Tillgänglighetsinventering av Sommarängen

2025

Introduktion

17. Klienterna bär armband med larmfunktion.

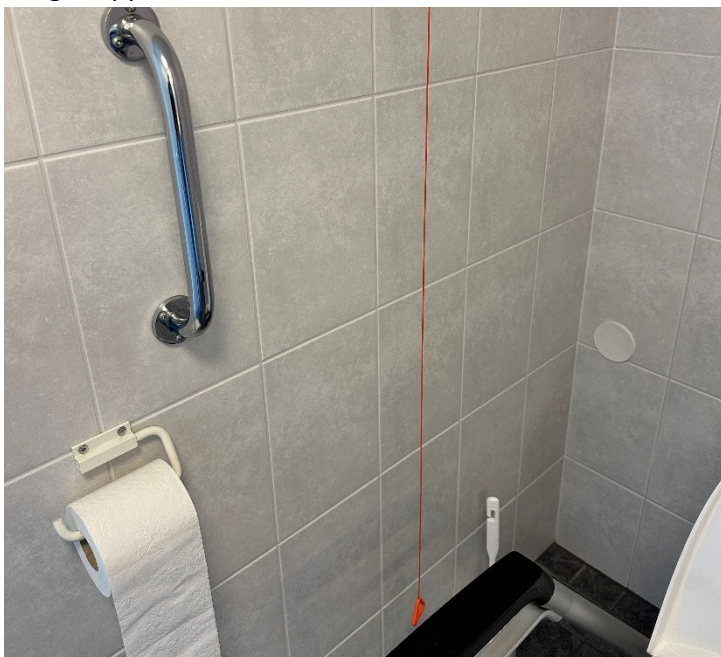
Det finns stora fönster i rummen som går att öppna. De är utrustade med gardiner och persienner, vilket gör det möjligt att avskärma dagsljuset vid behov. Fönstren är lätta att öppna men kan vara tröga att stänga. Personalen hjälper till att öppna och stänga vid behov.

Klienterna bär armband på handleden med larm om de behöver hjälp. Sängarna är höj- och sänkbara. Det finns en dubbelgarderob med vanliga dörrar och handtag. Om handtagen har tydlig kontrast mot garderoben blir den lättare att använda.

Rummen bör ha tydligare färgkontraster, eftersom allt i nuläget är ljust och i olika vita nyanser. Kontraster hjälper klienten att få en bättre uppfattning av rummet.

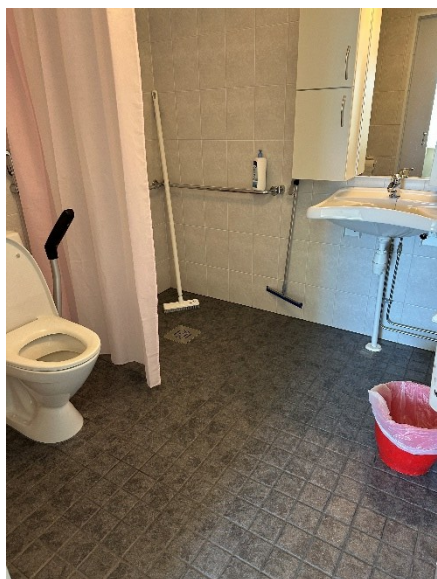
Det finns en bidédusch men den är installerad på den bakre väggen och kan inte nås från toaletten. Papperstorkhållaren är installerad 136 centimeter från golvet, vilket är för högt. En lämplig höjd för utrustning på en tillgänglig toalett är mellan 90 och 110 centimeter. Spegelns nedre kant är placerad 102 centimeter från golvet, vilket följer rekommendationerna.

Det finns en vertikal stödstång på väggen till höger om toaletten. Avståndet från den bakre väggen till mitten av spolknappen är 23 centimeter, vilket ligger inom det rekommenderade intervallet på 20–30 centimeter. Spolknappen är lätt att använda, men en automatiserad spolknapp kan ytterligare förenkla användningen.

Toalettsitsen bör ha en tydligt mörk kontrasterande färg för att personer med synnedsättning lättare ska kunna avgöra om sitsen är upp eller nere. Sitthöjden är 48 centimeter, vilket gör det lättare för personer med hjulförsedda hjälpmedel att göra en överföring.
